Разрешение	Обозначение	06-22-ОДСК-1а-АР2.1.1
8-25	Наименование объекта строительства	Комплекс из 2-х многоквартирных домов, расположенных по адресу г. Орел, д-р Молодежи, участок 2а. 1-й этап строительства - многоквартирный дом корпус 2 (поз.1)

РАБОЧАЯ ДОКУМЕНТАЦИЯ Архитектурные решения.

Кладочные планы секции в осях 1-2.
Часть 1 Кладочные планы 1-го-3-го
этажей

06-22-ОДСК-1а-АР.2.1.1

План перемычек 2,3 этажа

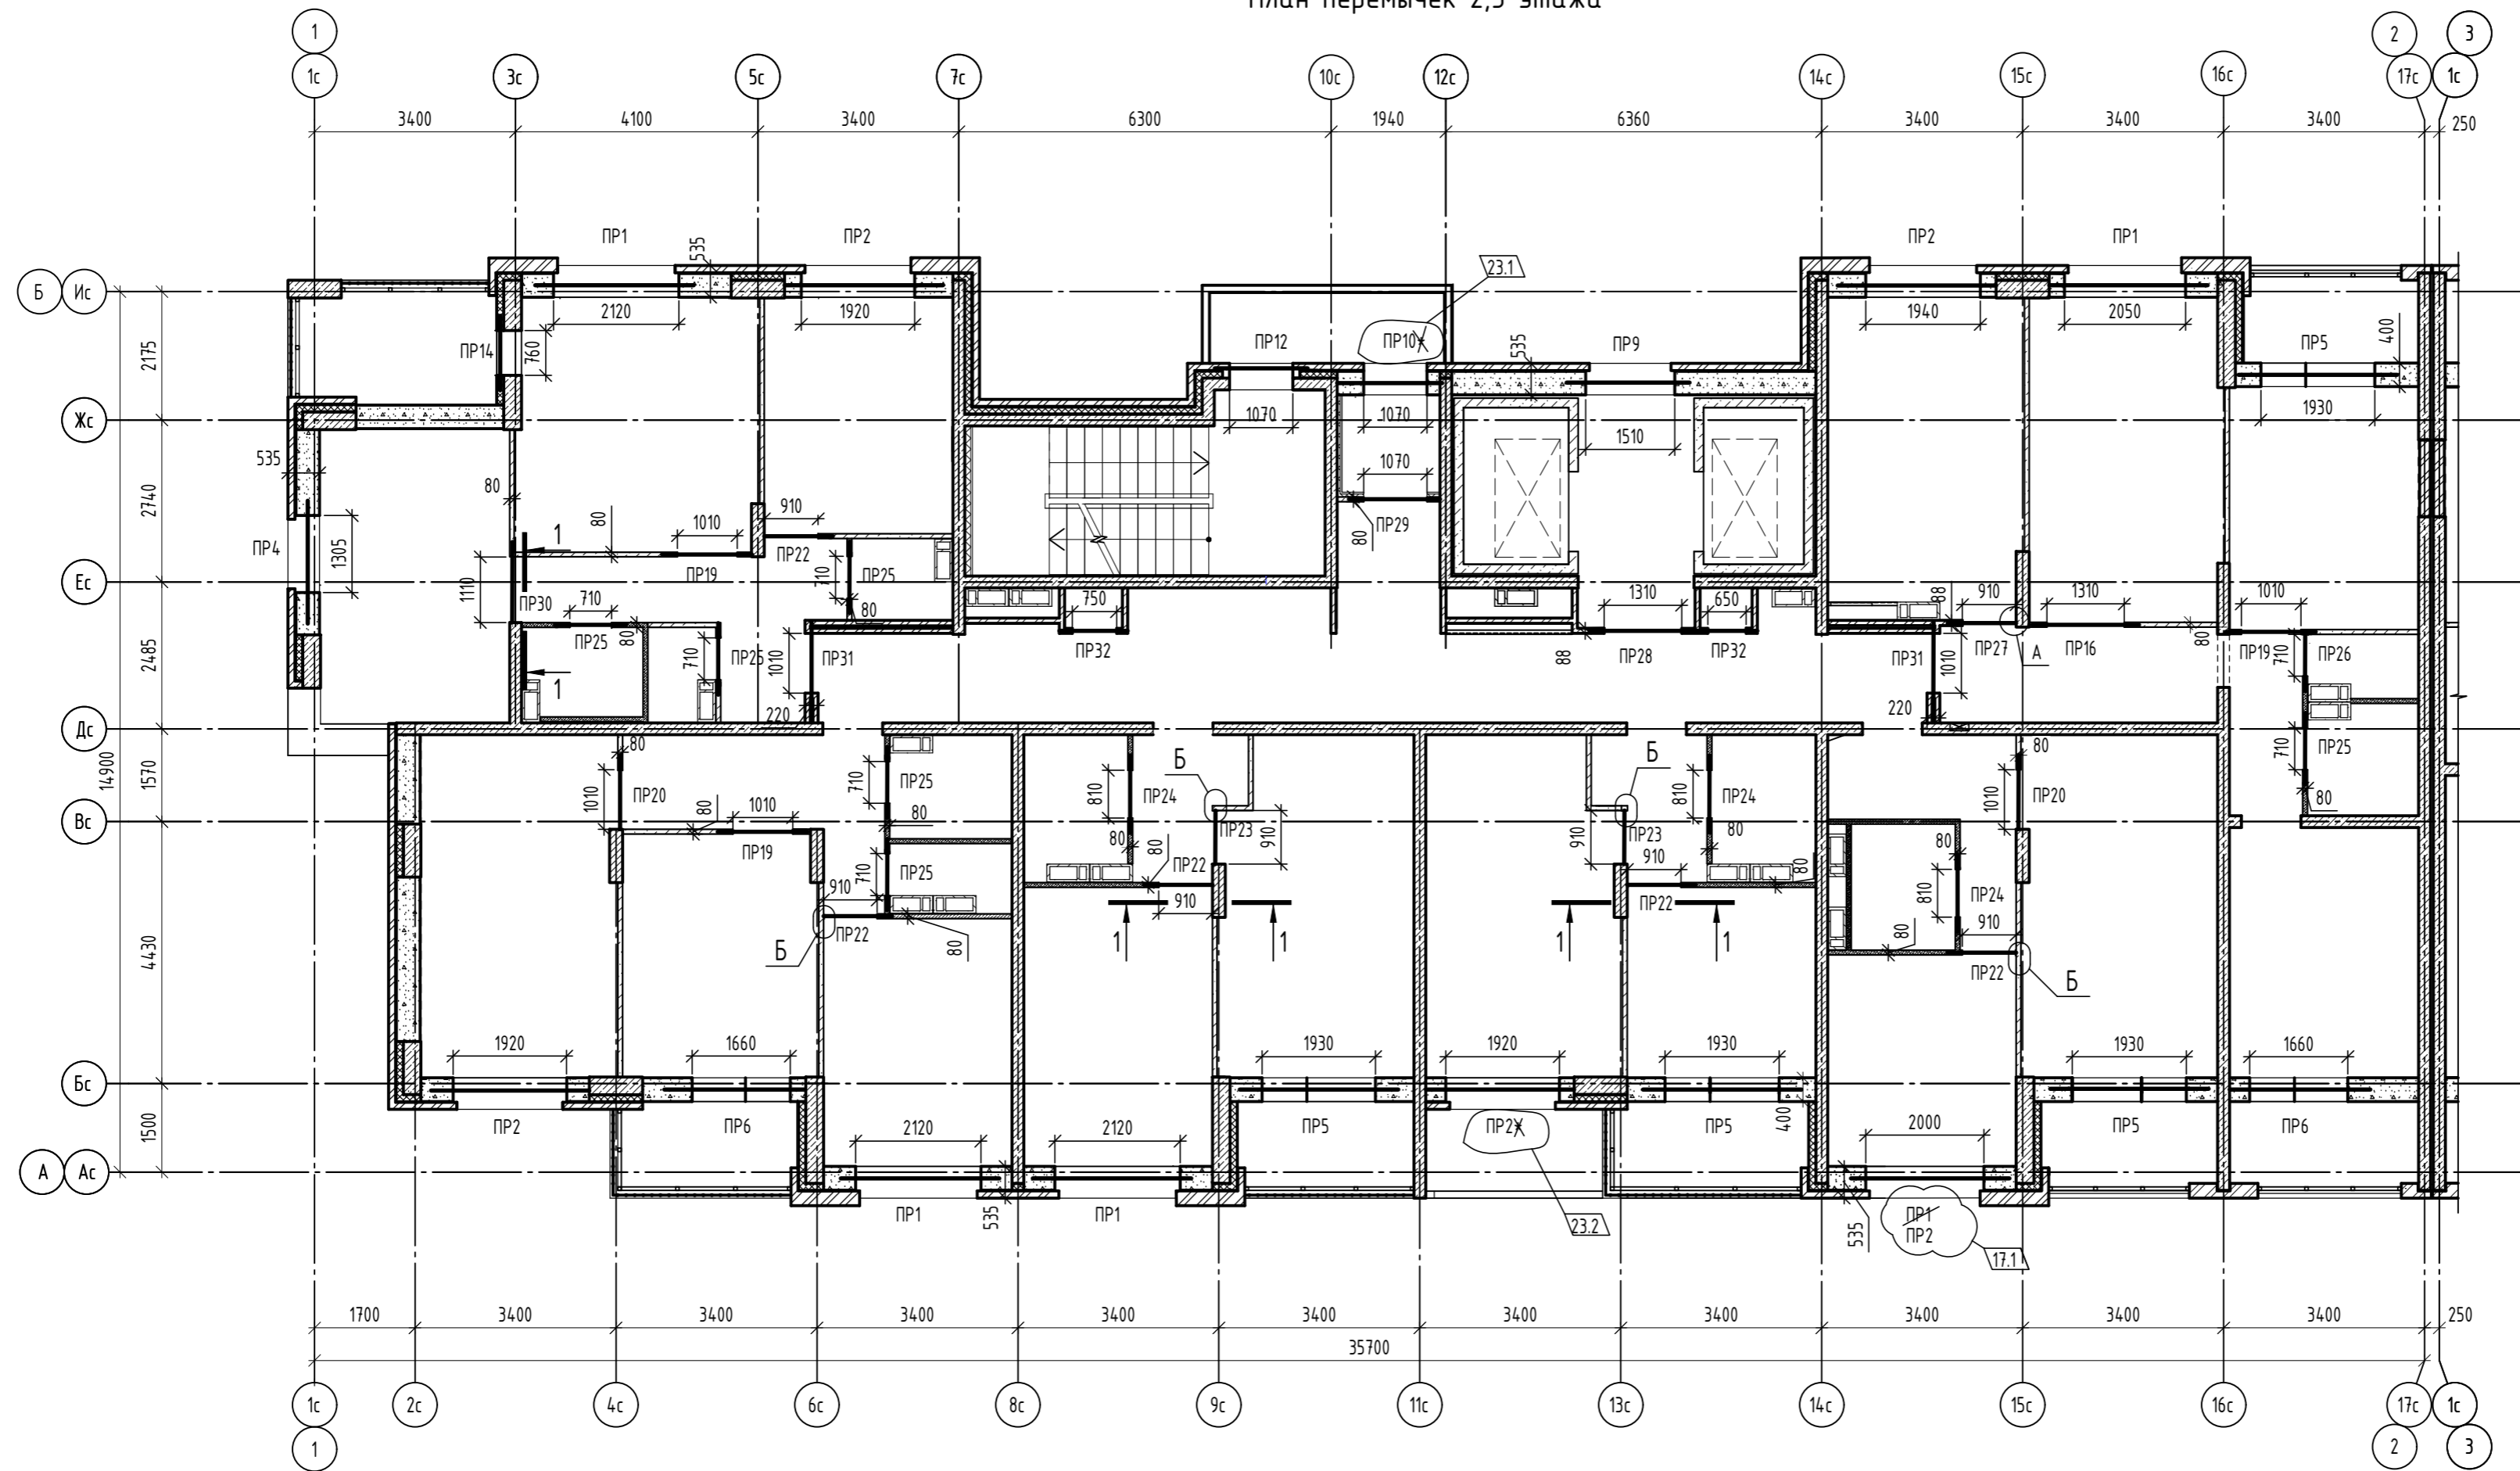
11...16, 19...22	Откорректированы сечения по слоистой кладке, ведомость перемычек, изменено армирование стен, схемы ограждения лоджий						
	17,18	Планы перемычек						
		Прилагаемые документы						
	стр.							
	1	Откорректированы Сетки Слу1, Слу2						
	2	Добавлен Анкер А2						
	4	Исключен Анкер А4						
6,7	Разработаны Сетки См1, См2							
Изм. внес	Алешина	ООО "ОДСК-Инжиниринг"			Лист	Листов		
Составил	Алешина							
ГИП	Ильина							
Утв.								
						1
